2. PLANÄNDERUNGSVERFAHREN

Stuttgart **21** DBProjekt Stuttgart 21 Deutsche Bahn **DB**

Lageplan

Gleisplanung, km 8,854 ... 9,359

Anlage Planfeststellungsunterlagen
Anlage 4
Blatt 13B von 18

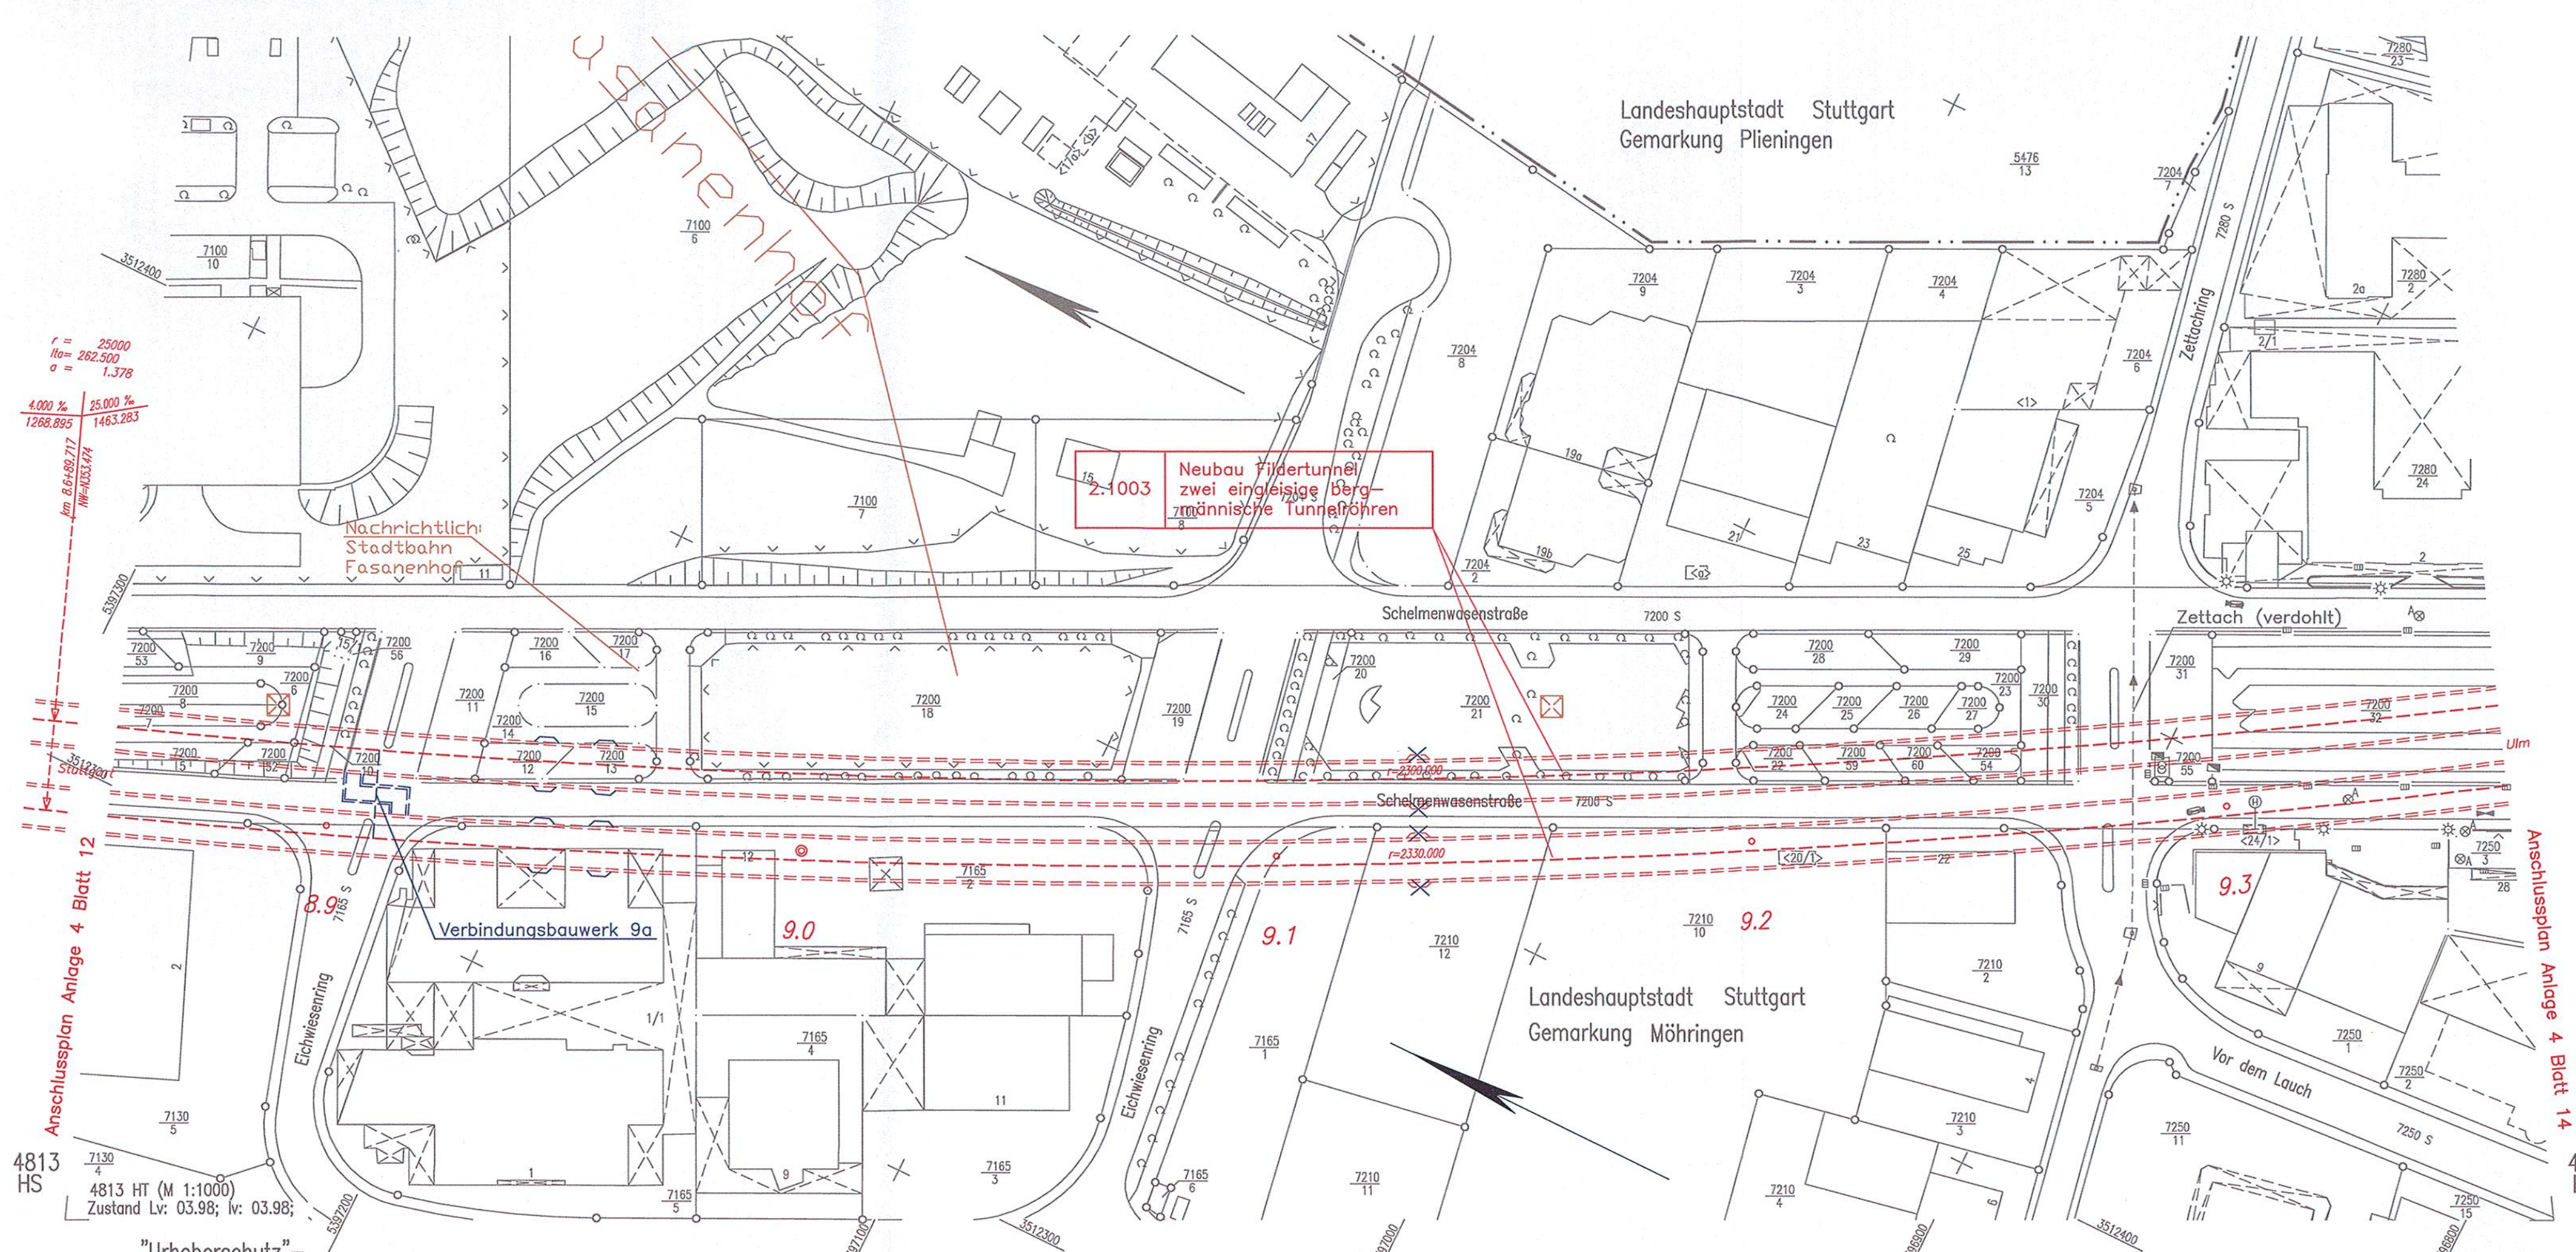
Verbindungsbauwerk 9a ergänzt.Dammringe	25.03.2010	Drost
Index: Änderungen bzw. Ergänzungen	Name:	Datum:
